## Boom Effect Analyse

ten behoeve van Verlengen waterlichaam en bouw appartementen  
Riekstraat en Gaffelstraat

In opdracht van Gemeente Purmerend

Datum rapport : 1 juli 2021  
Onderzoeker : Ben Bankras  
Opgesteld door : Ben Bankras  
Gecontroleerd door : ing. J.M. Smit  
Opnamedatum BEA : 28 juni 2021  
Status : Definitief  
Versie : 1.0

Afbeelding 3; met oranje aangegeven hoe het waterlichaam ter hoogte van boom 4, 5 en 6 moeten worden aangelegd en in geel de aan te leggen duiker.

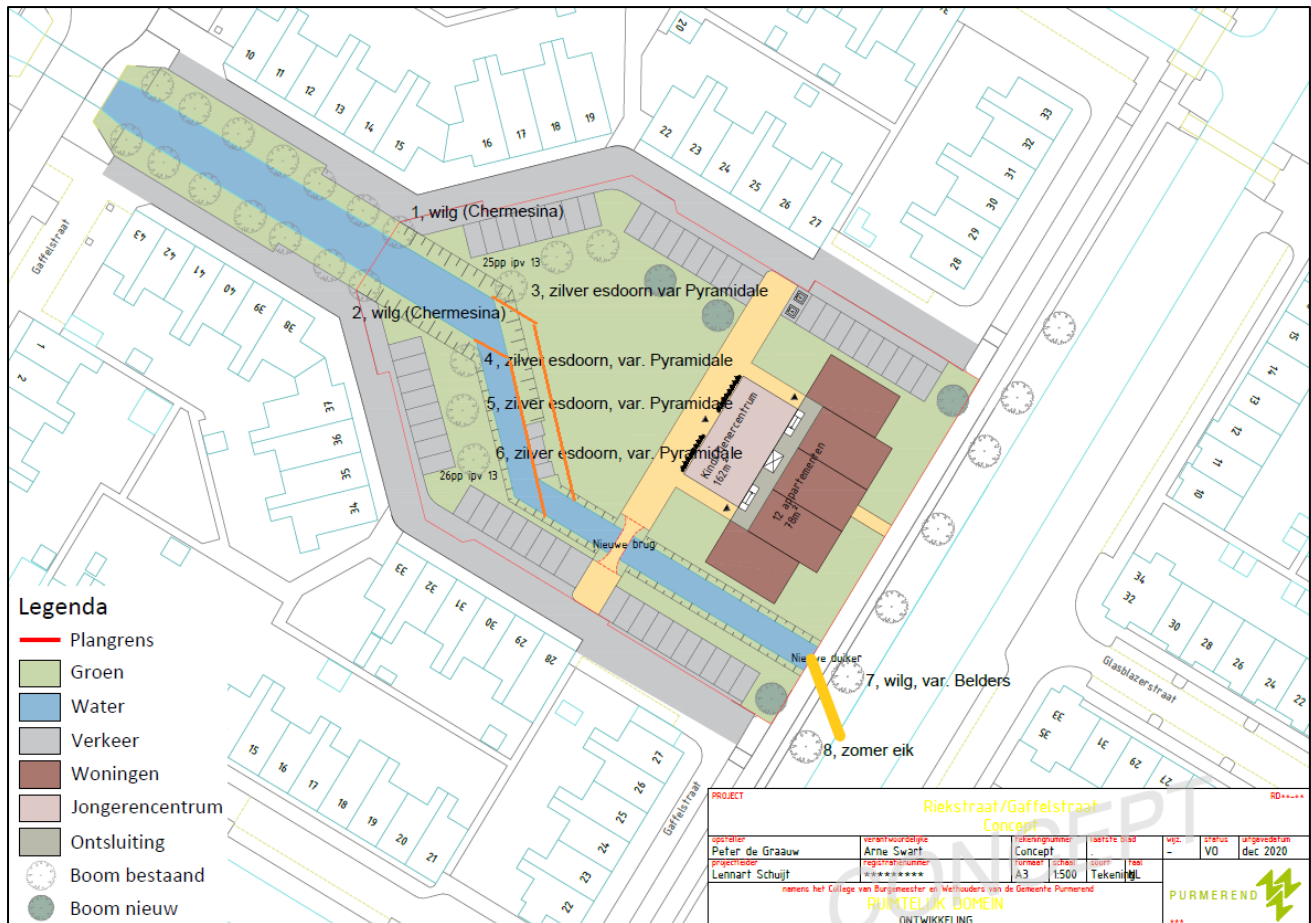
Boom 6, 7 en 8; Het nieuwe waterlichaam komt te dicht op deze 3 bomen. Er ontstaat teveel wortelschade bij zowel de opnamewortels en stabiliteitswortels. Het advies is om het waterlichaam ter hoogte van deze bomen te verleggen naar het oosten van de voorgenomen locatie zoals aangegeven in afbeelding 2. In afbeelding 3 is de geadviseerde locatie aangegeven. Dit komt overeen met een parallelle verplaatsing van 3 meter.

Boom 9 en 10; Ter hoogte van boom 9 sluit het waterlichaam aan op het fietspad. Vanaf hier zal er een duiker worden aangebracht zodat deze aansluit op het waterlichaam langs de Waterschapssingel. Het advies is om deze duiker aan te brengen in een hoek van 45 graden ten opzichte van het fietspad en is aangegeven in afbeelding 3. Door de duiker op deze manier aan te leggen is er geen invloed op de conditie en huidige verschijningsvorm van boom 9 en 10. De graafwerkzaamheden moeten minimaal 2,5 meter uit de stam van de boom worden uitgevoerd.
